改善箇所説明図

改善の内容

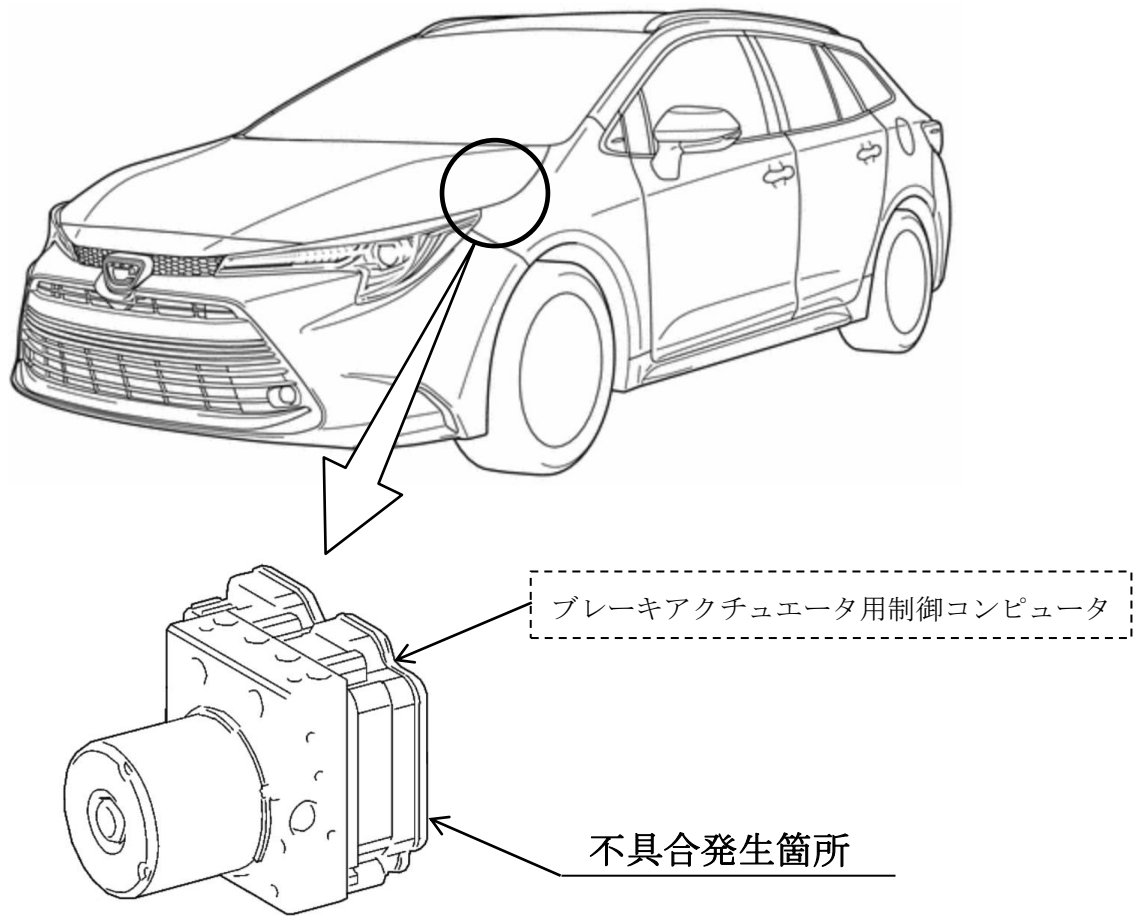
ハイブリッド車のブレーキアクチュエータ用制御コンピュータにおいて、制御プログラムの検討が不十分なため、旋回制動時にブレーキ油圧を適切に調整できないことがある。そのため、一時的に意図どおりの制動力を得られず、予測より制動停止距離が伸びるおそれがある。

全車両、ブレーキアクチュエータ用制御コンピュータのプログラムを対策仕様に修正する。
